Überprüfung der Durchflussmessungen in der LMT-Group Schwarzenbek

Plenum Ingenieurgesellschaft für Planung Energie Umwelt m.b.H.

4. Februar 2016

Abbildung 1.1: Zeitweise negative Durchflusswerte des Abgangs Halle 5 von der Ringleitung.

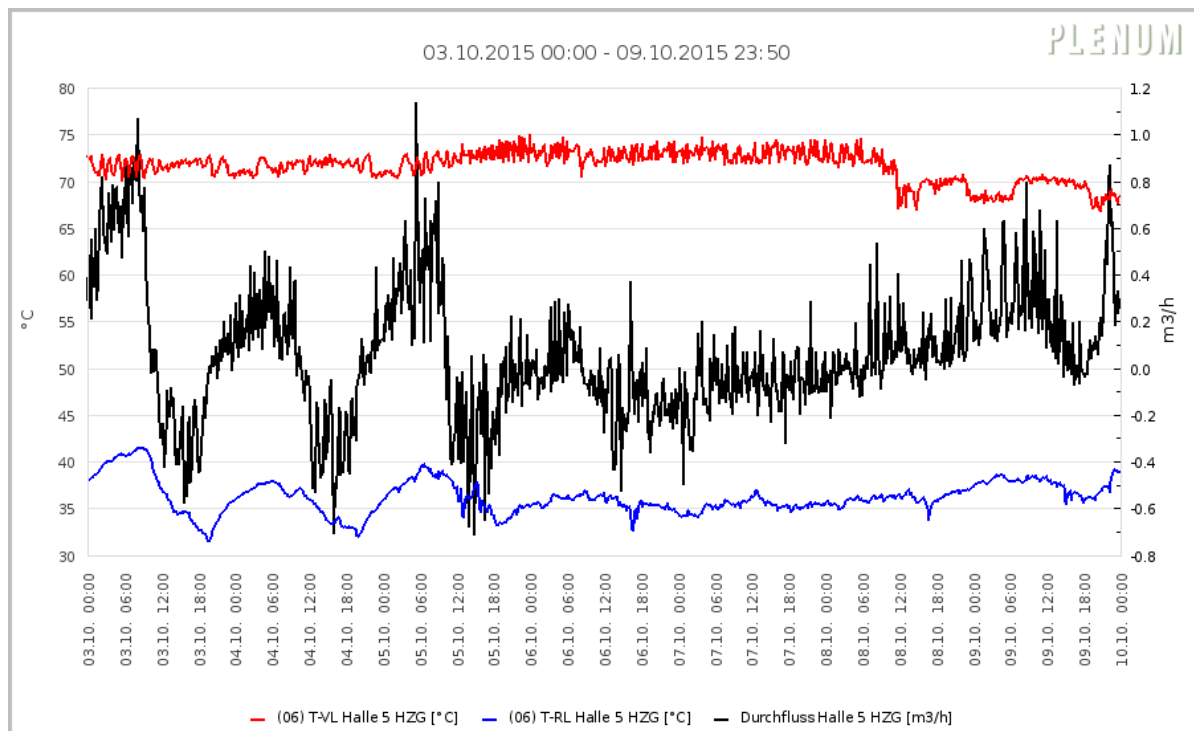
Bei Analysen der Durchflussmessungen ergeben sich Unstimmigkeiten welche sich am plausibelsten durch fehlerhafte Durchflussmessungen erklären lassen. Beispiele sind der Durchfluss in Halle 5, der den Durchfluss- und Temperaturmessungen zufolge zeitweilig negativ ist. Der Temperaturverlauf zeigt dabei keinerlei Auffälligkeiten, lediglich der Durchfluss wird zeitweilig negativ gemessen und führt damit zu einer errechneten Einspeisung was bei den Verbrauchern in Halle 5 jedoch ausgeschlossen werden kann. Dieser Sachverhalt ist exemplarisch in Abbildung 1.1 dargestellt. Hinzu kommt, dass die Vorlauftemperatur bei einer Flussumkehr zur Rücklauftemperatur wird und somit einbrechen müsste. Dies ist nicht zu erkennen. Außerdem wird auf dem Verteiler im gesamten gezeigten Zeitraum ein positiver Differenzdruck gemessen.

Diese Beobachtung rechtfertigt die Annahme, das mindestens einen Offset-Fehler in der Volumenstrommessung des Abgangs Halle 5 von der Ringleitung vorliegt.

Abbildung 3.1: Abweichung der Messwerte des TFX Ultra von den Werten der Referenzmessung mit dem Fluxus F601.

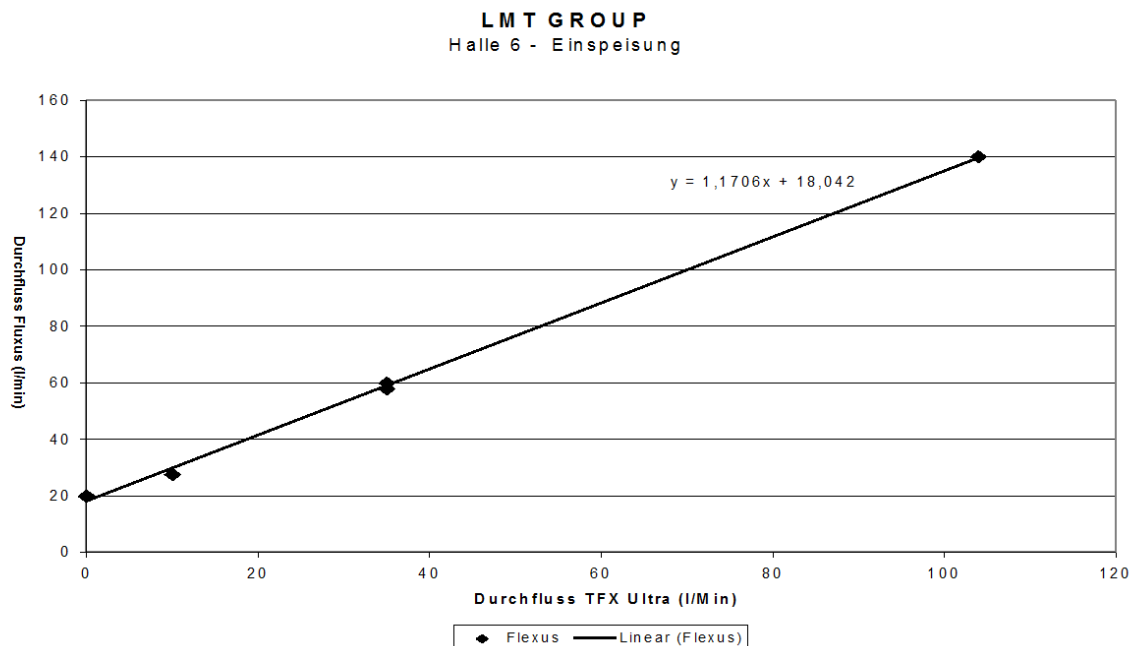
Die von dem fest installierten TFX Ultra in der Einspeisung Halle 6 gemessenen Werte weichen erheblich von der Vergleichsmessung mit dem Fluxus F601 ab. In Abbildung 3.1 sind die gemessenen Werte zusammen mit einer Ausgleichsgeraden dargestellt. Die von dem fest

verbauten Messgeräten des Typs TFX Ultra gemessenen Werte weichen deutlich von den tatsächlichen Werten ab. Es gibt einen Offset Fehler von ca. 20 l/min sowie eine Abweichung in der Steigung von ca. 17 %. Die genauen Werte sind der Abbildung zu entnehmen. Das TFX Ultra scheint nicht kalibriert zu sein, die von uns ermittelten Werte werden als zuverlässig betrachtet, da sich der Volumenstrom an dieser Messstelle relativ konstant einstellen ließ und das Problem der unterschiedlichen Dämpfung der beiden Messgeräte somit zu vernachlässigen ist.

Abbildung 3.2: Abweichung der Messwerte des TFX Ultra von den Werten des Fluxus F601.

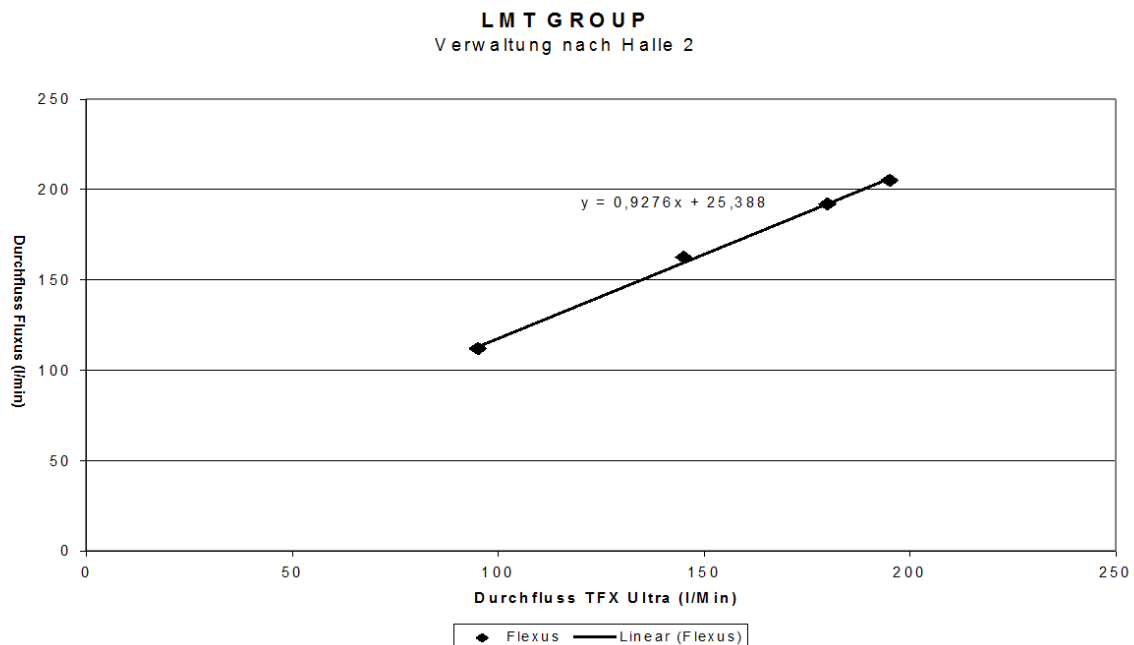
Die in Abbildung 3.2 gezeigten Messergebnisse deuten auf eine nicht erfolgte Kalibrierung der Messstelle hin.

Abbildung 3.3: Abweichung der Messwerte des TFX Ultra von den Werten der Referenzmessung mit dem Fluxus F601.

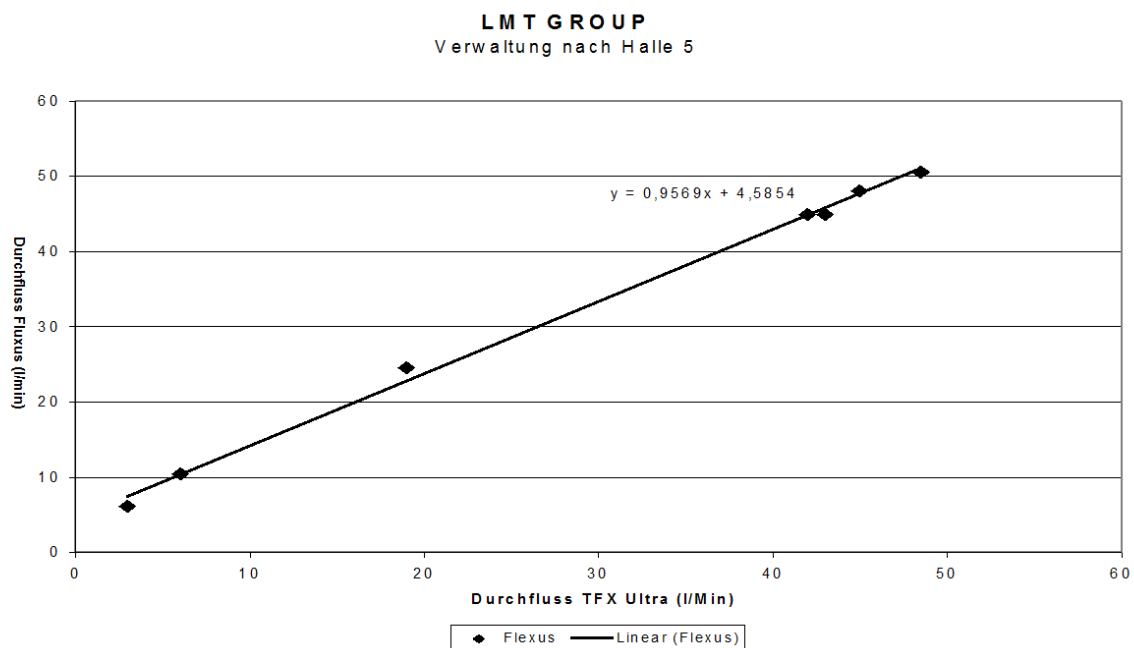
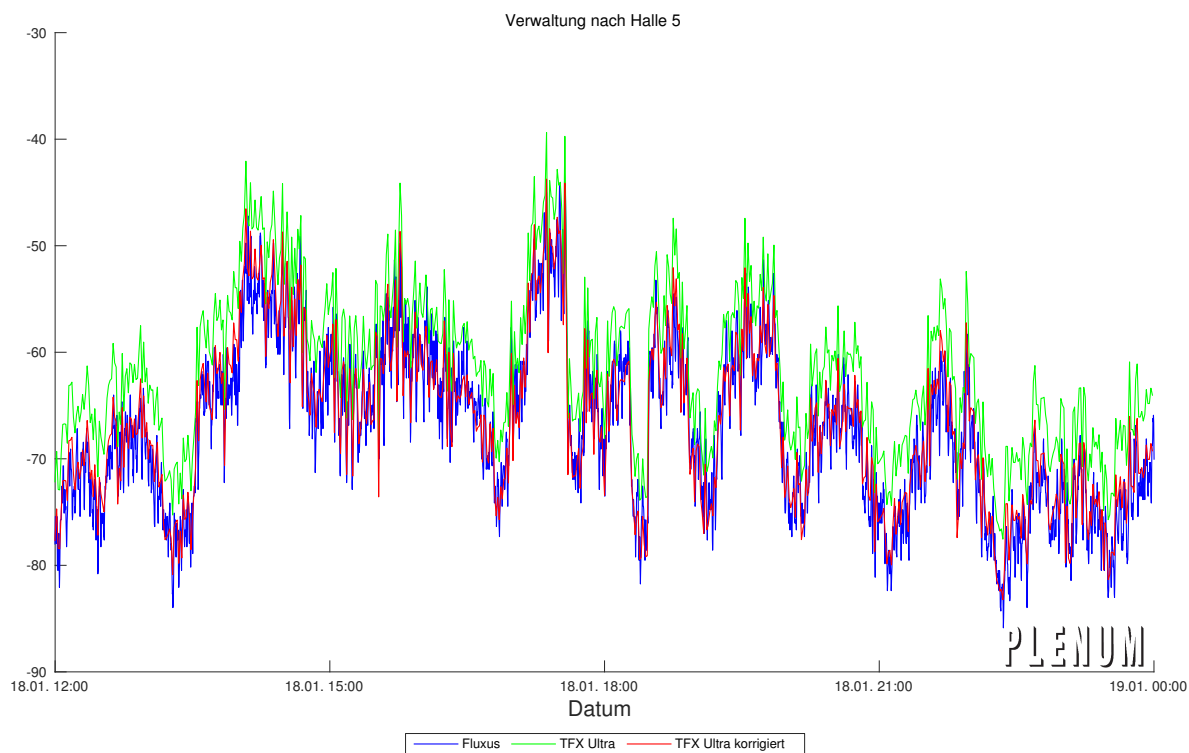
Bei dem Abgang der Ringleitung aus der Heizzentrale Verwaltung in Richtung Halle 5 wurden sowohl Kurz- als auch Langzeitmessung durchgeführt. Die Darstellung der Messergebnisse der Kurzzeitmessung in Abbildung 3.3 legt die Vermutung einer linearen Abweichung von den tatsächlichen Durchflüssen nahe. In Abbildung 3.4 ist ein Ausschnitt aus der Langzeitmessung gezeigt. Hier ist klar ersichtlich, dass eine Korrektur der Messwerte mit den in der Langzeitmessung ermittelten Faktoren zu plausiblen Messergebnissen führt.

Abbildung 3.5: Abweichung der Messwerte des TFX Ultra von den Werten der Referenzmessung mit dem Fluxus F601.

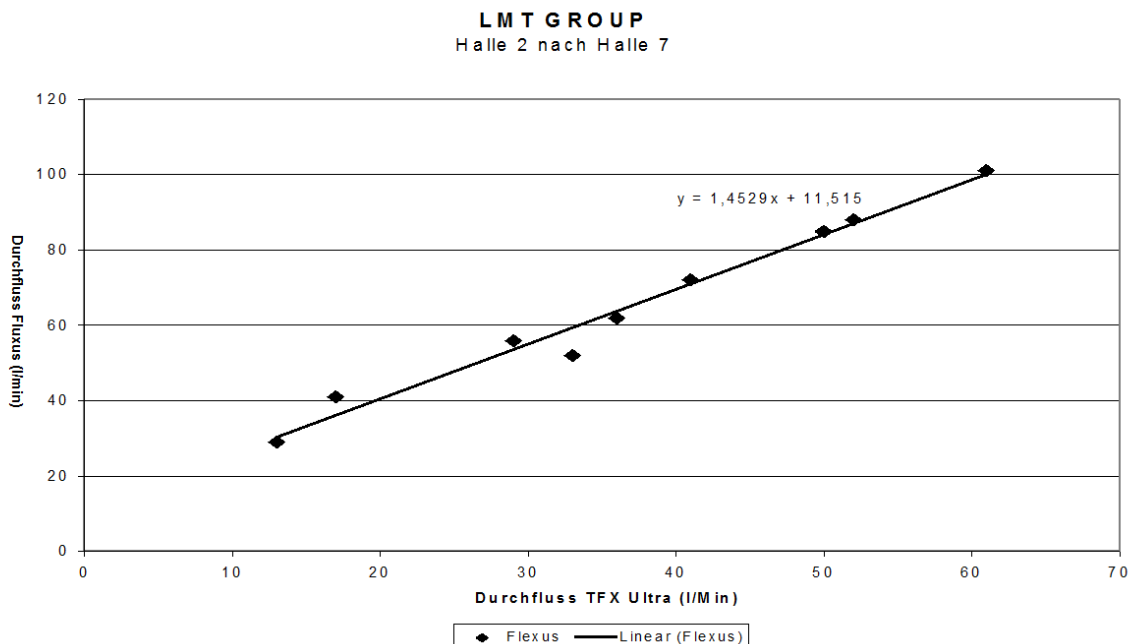
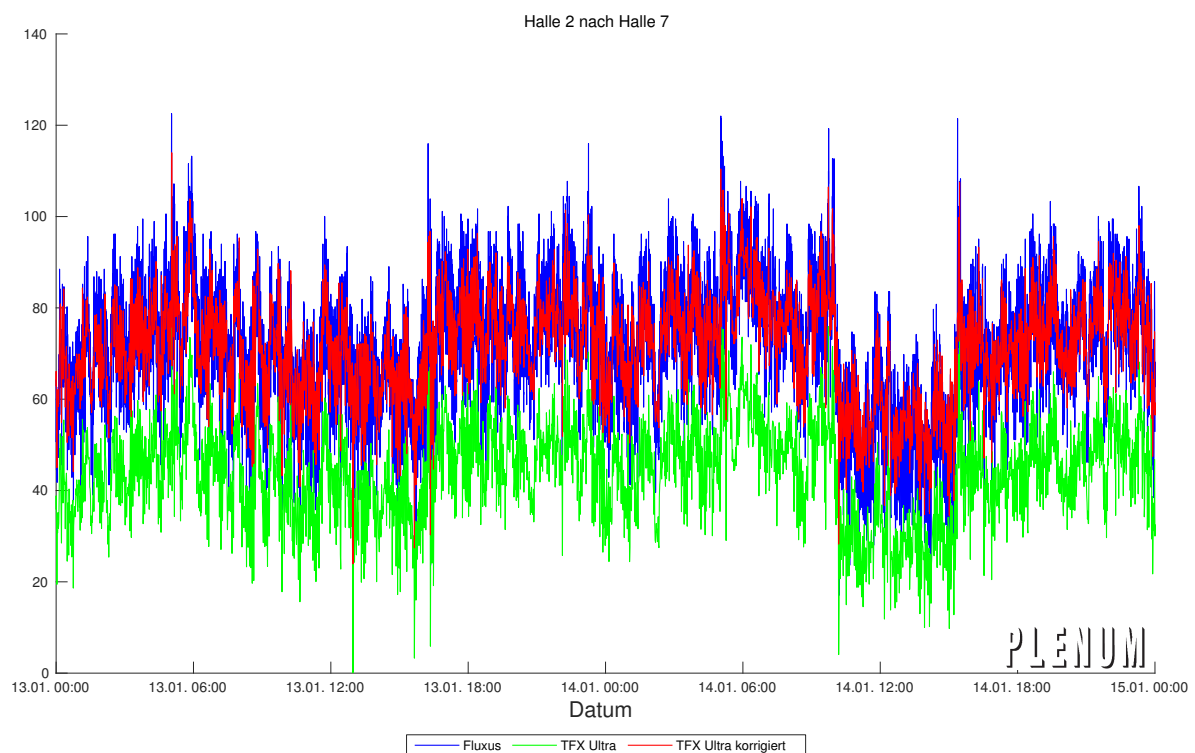
Bei der Messstelle der Ringleitung Halle 2 nach Halle 7, in Halle 7, wurden sowohl eine Kurz- als auch eine Langzeitmessung durchgeführt. Die Darstellung der Messergebnisse der Kurzzeitmessung in Abbildung 3.5 legt wie auch die vorangegangenen Messungen die Vermutung einer linearen Abweichung von den tatsächlichen Durchflüssen nahe. In Abbildung 3.4 ist ein Ausschnitt aus der Langzeitmessung gezeigt. Auch hier wird deutlich, dass eine Korrektur der Messwerte des TFX Ultra mit den in der Langzeitmessung ermittelten Faktoren zu plausiblen Messergebnissen führt. Die kleinere Schwankungsbreite des korrigierten Signals ist darauf zurück zu führen, dass die minütliche Aufzeichnung der Messwerte in der Anlage den tatsächlichen Strömungsverhältnissen nicht gerecht wird. Dies wird teilweise durch die hohe Dämpfung kompensiert, wodurch jedoch die maximalen Amplituden aus dem Signal herausgerechnet werden.

Abbildung 3.7: Abweichung der Messwerte des TFX Ultra von den Werten der Referenzmessung mit dem Fluxus F601.

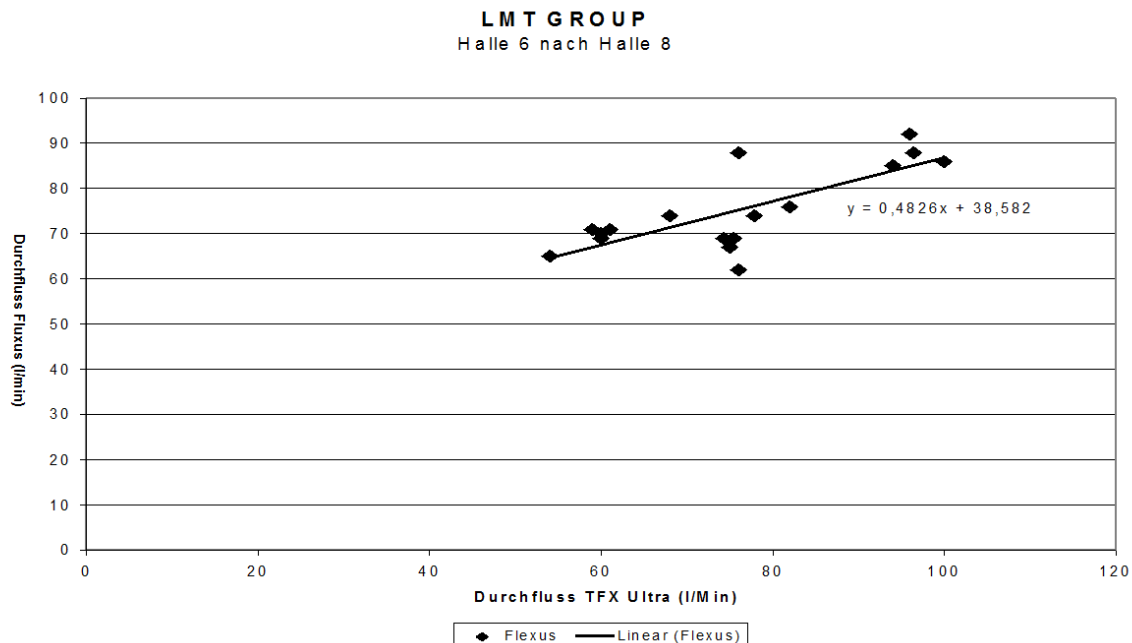
Die Messergebnisse der Messstelle an der Ringleitung streuen stark um die Linearisierung. Dies ist auf die stark wechselnden Durchflüsse während der Vergleichsmessung was zusammen mit den unterschiedlichen Methoden der Dämpfungsberechnung zu systematischen Differenzen in den ermittelten Werten führt. Die in Abbildung 3.7 gezeigte Linearisierung ist daher nur als grobe Schätzung zu verstehen und kann von den tatsächlichen Werten deutlich abweichen.

Abbildung 3.8: Abweichung der Messwerte des TFX Ultra von den Werten der Referenzmessung mit dem Fluxus F601.

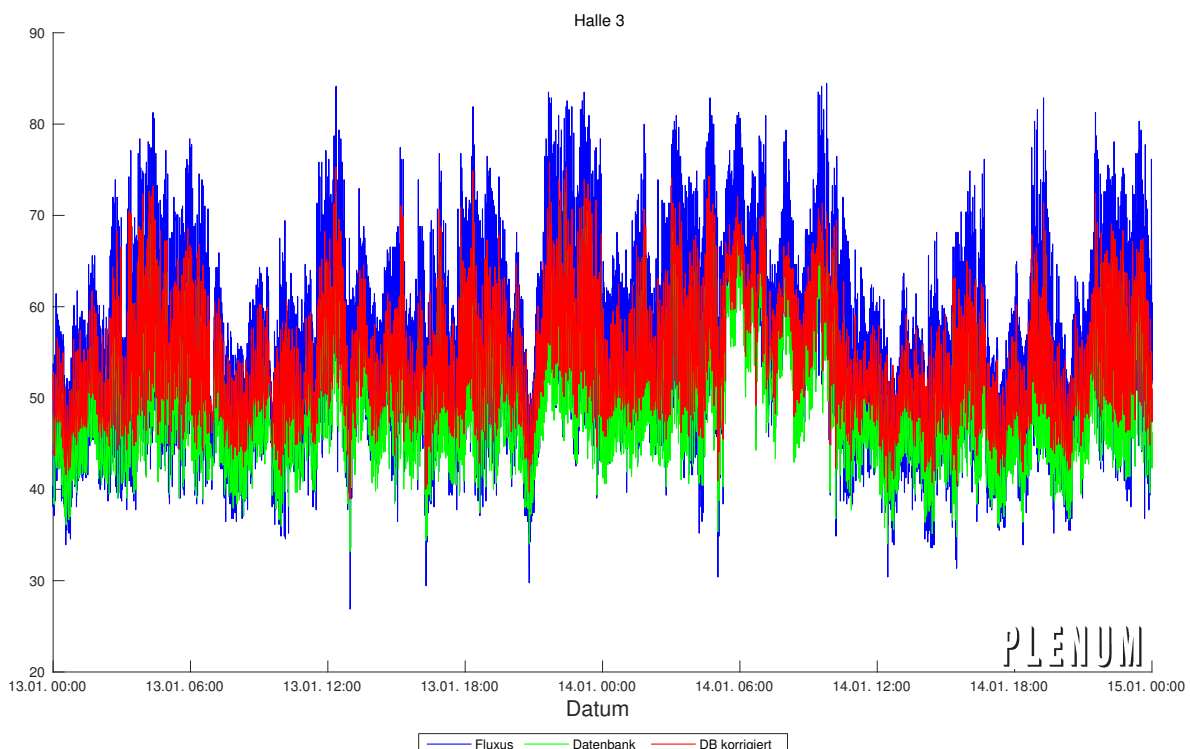
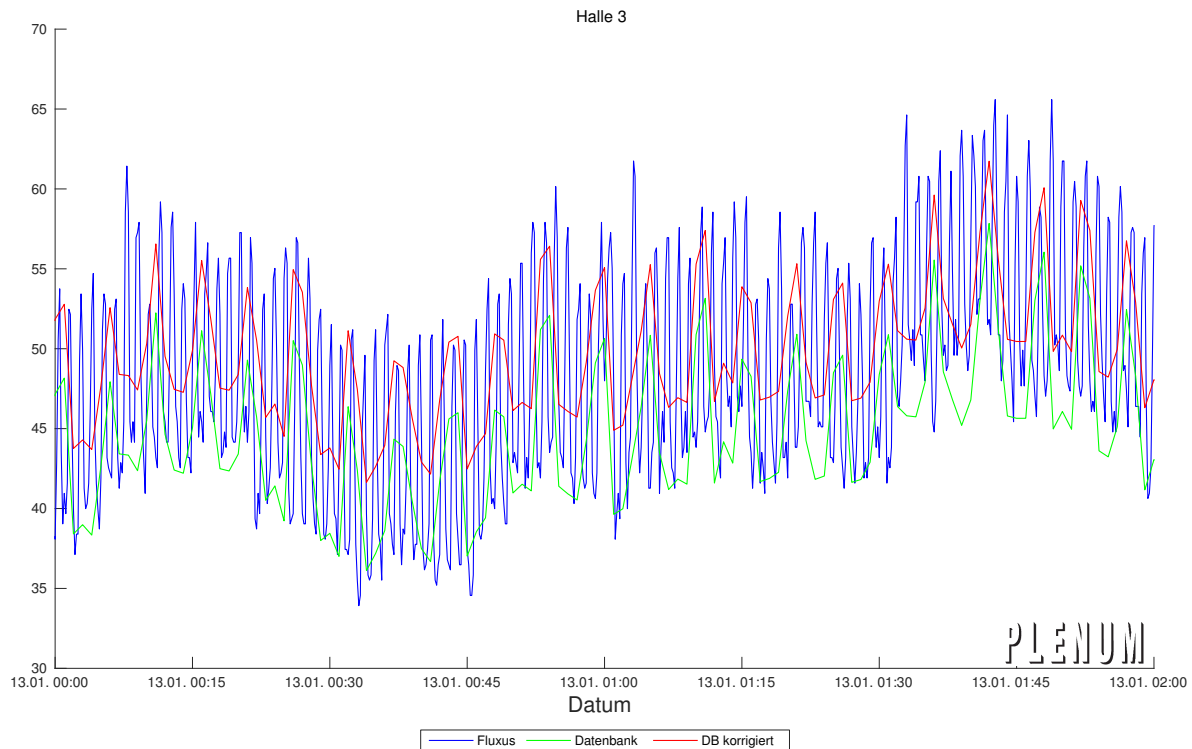
Der Durchfluss am Abgang vom Verteiler Halle 7 in Richtung Halle 3 unterliegt so starke Schwankungen, dass während der Begehung auf einen Vergleich der Momentanwerte verzichtet wurde, da die unterschiedlichen Methoden der Dämpfungsberechnung an den beiden Messgeräten einen aussagekräftigen Vergleich bei derart starken Schwankungen unmöglich macht. Das Ausmaß der Schwankungen ist in Abbildung 3.9 gut zu erkennen. Selbst die in blau dargestellte Messung des Fluxus Messgeräts welche mit einer Samplingrate von 10 Sekunden aufgezeichnet wurde ist nicht im Stande die tatsächlichen Verhältnisse akkurat abzubilden. Die über die GLT minütlich abgerufenen Daten des TFX Ultra können dies noch weniger und stellen eine noch stärkere Mittelung über den Messbereich dar. Trotz dieser Problematik liegen die korrigierten Messwerte des TFX Ultra deutlich näher an den durch die Vergleichsmessung ermittelten Werten, was insbesondere in dem in Abbildung 3.8 Zweitagesausschnitt deutlich wird.

Abgesehen von den Problemen welche die stark schwankenden Volumenströme für die Messung darstellen ist dies auch ein Hinweis auf Probleme bei den Verbrauchern, da der Volumenstrom über den gesamten Messzeitraum von drei Tagen ähnlich stark schwankt wie in Abbildung 3.9 für einen zweistündigen Ausschnitt gezeigt ist. Bei sachgemäßer Regelung und funktionierender Hydraulik sollten in einem Heizungssystem deutlich gleichmäßigere Volumenströme auftreten.

Abbildung 3.10: Abweichung der Messwerte des TFX Ultra von den Werten der Referenzmessung mit dem Fluxus F601.

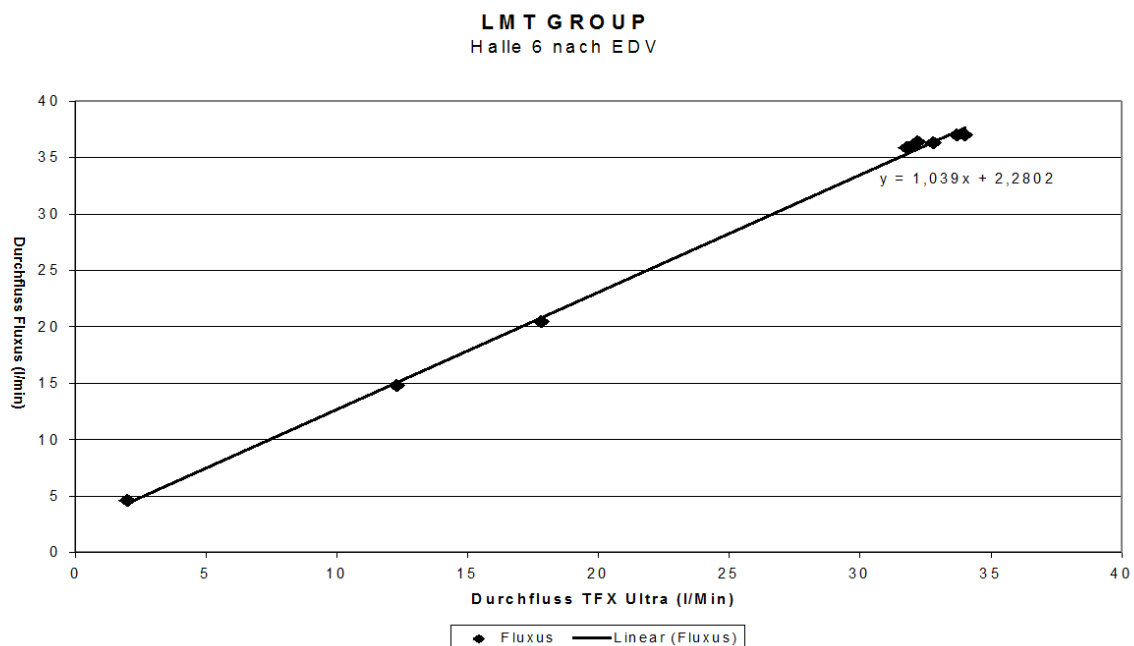
Die in Abbildung 3.10 dargestellte Abweichung des Durchflusses wurde nach der Korrektur der Wandstärke von 3,65 auf 2,6 mm gemessen. In der von uns erstellten Installationstabelle waren 3,0 mm vorgegeben. Der Durchfluss war während der Messung nahezu konstant und ließ sich eindrosseln. Die an zahlreichen anderen Messstellen vorgefundene Problematik der stark wechselnden Volumenströme traten bei dieser Messstelle nicht auf, was die Zuverlässigkeit der Ergebnisse erhöht.

Abbildung 3.11: Abweichung der Messwerte des TFX Ultra von den Werten der Referenzmessung mit dem Fluxus F601.

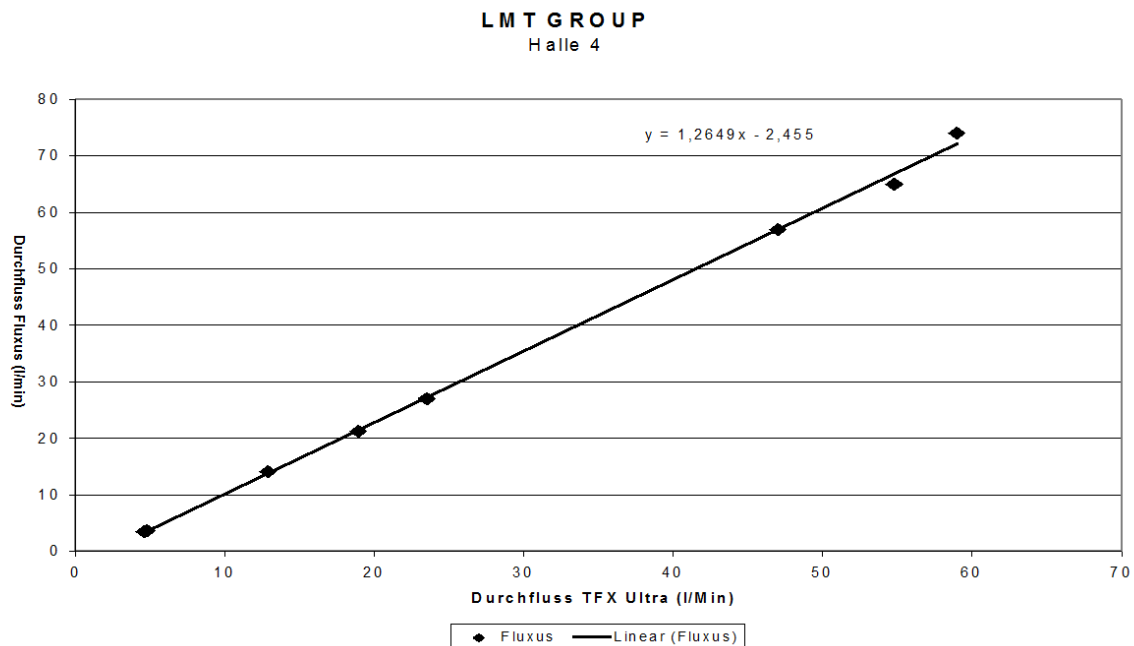
Die Vergleichsmessung in Halle 4 zeigt eine deutliche lineare Abweichung der in der Anlage von dem TFX Ultra gemessenen Werte von den Werten des Fluxus. Eine Kalibrierung der Messstelle wurde augenscheinlich nicht durchgeführt.
